Parco eolico

"Passo di Frassineto"

Progetto Definitivo

**Chiarimenti e approfondimenti
Il Cds**

Fig.1 Vista 3D dell'OB.42; estratto dell'elaborato PSS-4.26A_Dettaglio opera di contenimento OB.42 (rinominato 098dett_ob42) già agli atti della CdS

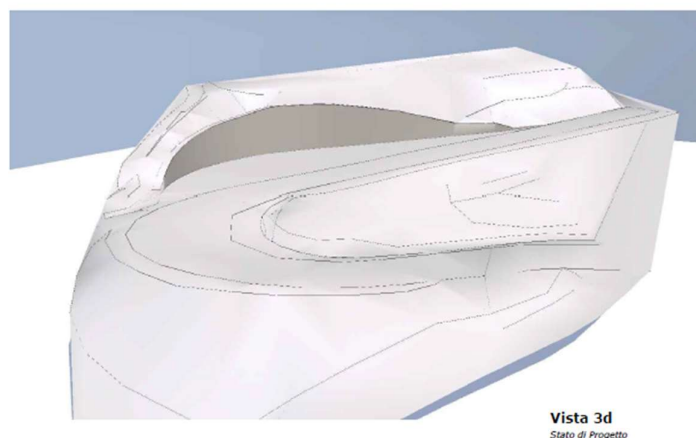
Nella precedente consegna il Proponente ha revisionato l'elaborato *PSS-4.25B_Dettaglio intervento stradale OB.42* (rinominato *090int_ob42*) ed ha prodotto l'elaborato *PSS-4.26A_Dettaglio opera di contenimento OB.42* (rinominato *098dett_ob42*) come approfondimento progettuale dell'intervento sulla SR n.258 (Ob.42). All'interno di quest'ultimo elaborato è possibile apprezzare la vista 3d e lo sviluppo lineare dell'opera, che la Scrivente ha deciso di riportare perché più significative rispetto al prospetto, vedi *Figura 1* e *Figura 2*.

Fig.3 Vista prospettica dell'OB.42 (Vista 1)

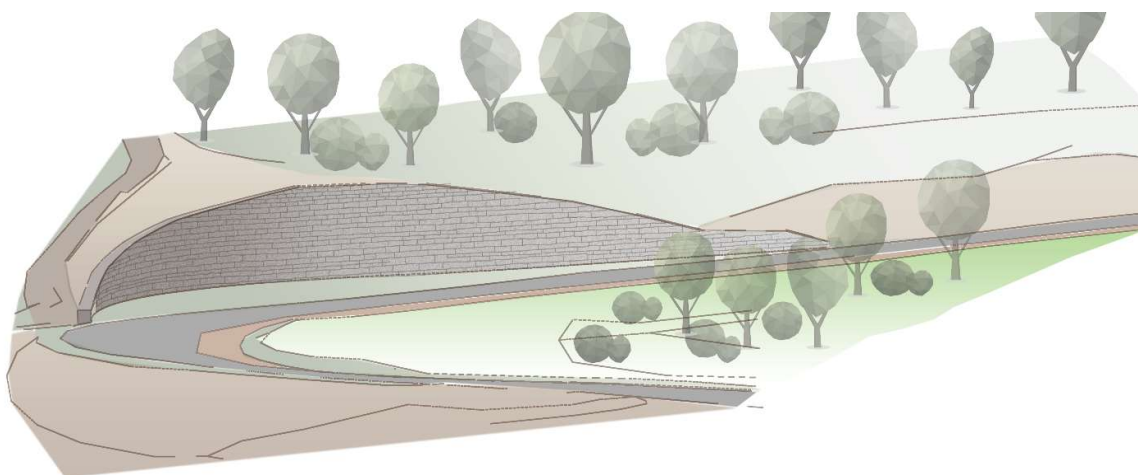
Visto il Prot. 0411159 del 22/07/2024 del Settore Tutela, Riquadrificazione e Valorizzazione del Paesaggio, in risposta alla richiesta di fornire ulteriori chiarimenti sull'intervento Ob.42, in questo capitolo vengono presentate alcune ulteriori viste (vedi Figura 3 e Figura 4) e alcune considerazioni sul rivestimento del muro in ca.

In conclusione, il Proponente accetta la prima prescrizione, ovvero mantenere le alberature di nuovo impianto durante la fase di smontaggio degli aerogeneratori, e conferma che il muro in c.a. di contenimento della scarpata conseguente l'ampliamento del tornante lungo la SR 258 (OB42) è stato progettato in modo da seguire il profilo morfologico della collina.

Fig.5 Struttura di sostegno esistente

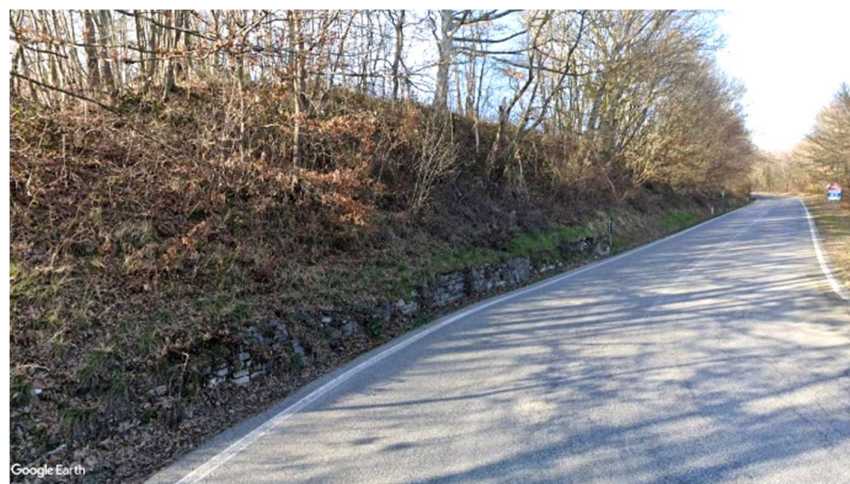
Come espresso in precedenza, il rivestimento rispetterà le caratteristiche delle murature esistenti lungo la stessa strada, per materiale, dimensione dei conci e tessitura. Vista la struttura esistente (Figura 5) sono state individuate alcune soluzioni in commercio similari (Figura 6) in pietra, con diversa dimensione dei conci e tessitura semi-regolare. Maggiori dettagli saranno specificati successivamente in accordo con gli Enti preposti.
